**INFORME DE CONTROL ESPECÍFICO
N° 056-2021-2-0455-SCE**

**SERVICIO DE CONTROL ESPECÍFICO A HECHOS CON
PRESUNTA IRREGULARIDAD A
MUNICIPALIDAD PROVINCIAL DE SULLANA.**

**“CONSTRUCCIÓN DEL SISTEMA DE DRENAJE Y LOSAS
DE AMORTIGUAMIENTO PARA LA EVACUACIÓN DE
AGUAS PLUVIALES EN LA TRANSVERSAL LAS
PALMERAS DEL A.H. VILLA PRIMAVERA,
PROLONGACIÓN LAS PALMERAS Y PERLA DEL CHIRA
DEL A.H. HÉROES DEL CENEP, RAMIRO PRIALÉ,
URBANIZACIÓN POPULAR NUEVA ESPERANZA Y LA
VIDENITA DEL DISTRITO Y PROVINCIA DE SULLANA,
DEPARTAMENTO DE PIURA”**

FUNCIONARIOS AUTORIZARON MODIFICACIÓN DE EXPEDIENTE TÉCNICO DE OBRA SIN JUSTIFICACIÓN, REDUCIENDO LA CAPACIDAD DE DRENAJE PLUVIAL; ASIMISMO, NO SE TUVO EN CUENTA LAS CONDICIONES DE TERRENO EN LA CONSTRUCCIÓN DE LOSAS DE AMORTIGUAMIENTO DE AGUAS PLUVIALES, PROVOCANDO UN DESPLAZAMIENTO DEL SUELO Y COLAPSO DE LAS MISMAS, OCASIONANDO UN PERJUICIO ECONÓMICO A LA ENTIDAD POR EL IMPORTE DE S/ 1 189 394,20.

Vista Fotográfica n.º 1

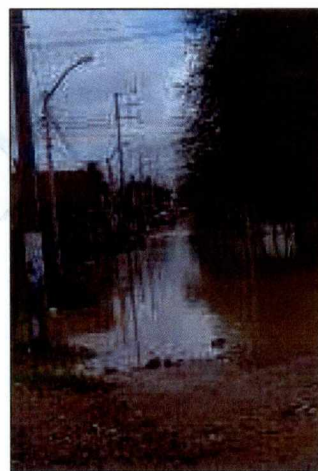
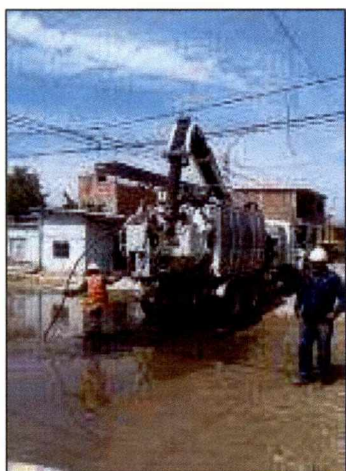
Situación que confirmó este Órgano de Control Institucional, en la visita de control que llevó a cabo el 21 de noviembre de 2019, según consta en el “ACTA N° 001-2019/MPS/OCI” de la misma fecha, (**Apéndice n.º 18**); advirtiéndose además en su tenor, que respecto a los trabajos ejecutados, los pobladores del área de influencia de la obra, dejaron constancia que “(...) después de la culminación de estos, la obra y el servicio no han funcionado, ya que las viviendas han sufrido daños por inundaciones, y en la evacuación de las aguas pluviales demora hasta 5 días en realizarse, por lo que la Municipalidad Provincial de Sullana ha realizado la evacuación mediante cisternas dotadas de bombas de succión.”, adjuntando como sustento de sus afirmaciones, las siguientes vistas fotográficas:

**Deficiencias en sistema de drenaje pluvial de las tuberías de las líneas de drenaje pluvial
(Intersección entre las calles Las Begonias y Las Palmeras)**

Vistas Fotográfica n.º 3
Losa de Amortiguamiento Colapsada

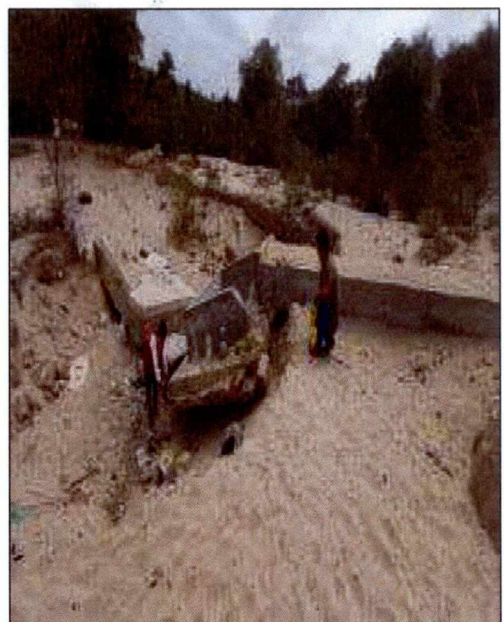
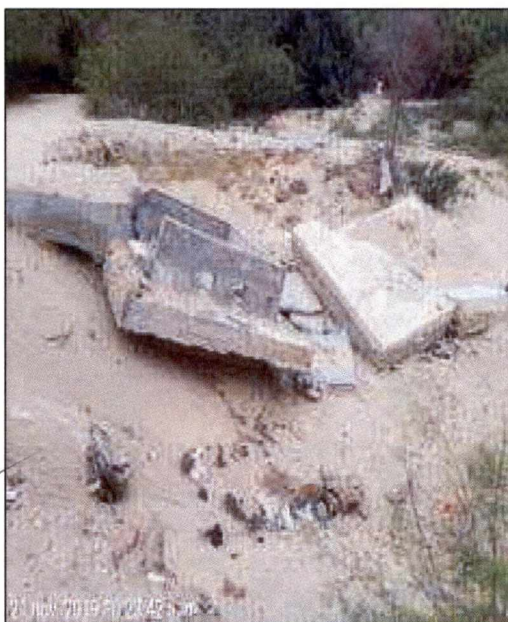
Asimismo, respecto a la construcción de las dos (2) losas de amortiguamiento, este Órgano de Control Institucional, en la visita de control que se llevó a cabo el 21 de noviembre de 2019, advirtió el colapso total sufrido por una de las losas al haber fallado estructuralmente las partes constitutivas de la misma, debido al desplazamiento del suelo de cimentación y apoyo de la estructura; advirtiendo además respecto a la segunda de dichas losas, fallas en sus elementos constructivos más importantes debido al deslizamiento del terreno, haciendo inminente su colapso, tal como se muestra en la siguientes vistas fotográficas:

Imagen n.º 7
Plano P-04 denominado "Planta tuberías"

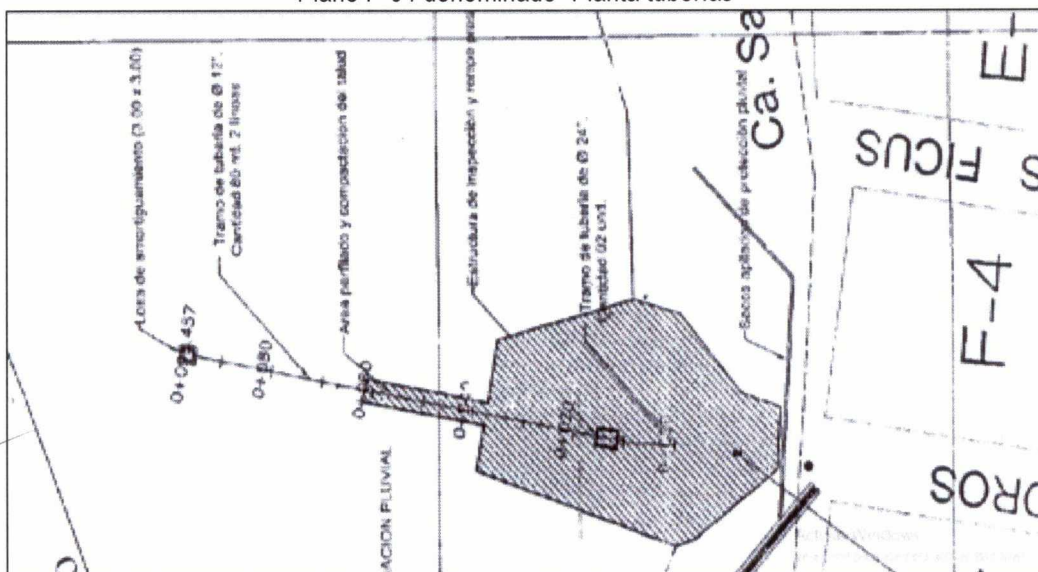
Siendo ello así, cabe señalar que como resultado de la revisión que se practicó en su oportunidad al Plano P-04 denominado "Planta tuberías" del servicio del mantenimiento, (**Apéndice n.º 24**), se advirtió que a pesar de haberse proyectado construir las dos (2) losas de amortiguamiento en la parte de baja de un barranco cuyo terreno de fundación está conformado por arenas sueltas, no se contempló la protección adecuada anti socavante, las cuales eran de imperante necesidad habida cuenta que las aguas pluviales que recogían escurren por los accesos de la losa (tipo ventanas), teniendo contacto directo con la base de las losas, tal como se muestra gráficamente a continuación:

Imagen n.º 9
Detalle de Losa de Amortiguamiento - Corte A-A

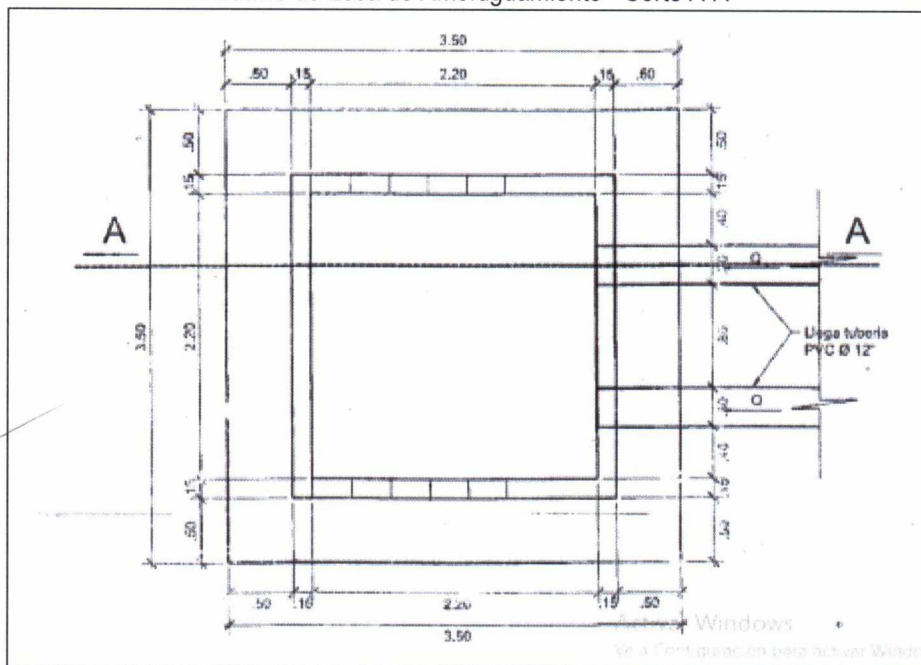
Asimismo, revisado el Plano D-01 denominado "Detalle de Losa de Amortiguamiento" del servicio de mantenimiento, (**Apéndice n.º 25**), se advirtió que el diseño se visualiza una uña anti socavante, que es una placa de concreto armado, con distribución de 3 aceros de $\Phi \frac{1}{2}$ ", no se contempló mayor mejoramiento de terreno o protección de la base donde se conforman las losas, tal como se grafica a continuación:

La losa de amortiguamiento según el plano D-01 de la ficha técnica, contempla que dicha estructura se construya con concreto armado y que las descargas de las aguas pluviales canalizadas mediante tubería de PVC de 12" deben descargar directamente sobre dicha losa de amortiguamiento; al respecto cabe indicar, que de construirse la losa de amortiguamiento de concreto armado, dicha estructura podría sufrir daños ocasionados por la fuerza erosiva del agua, se debió proyectar una estructura de amortiguamiento similar a los emboquillados en los badenes, o los emboquillados de las salidas de alcantarillas, es decir con piedra de río resistente al agua; además se debió proyectar una estructura tipo
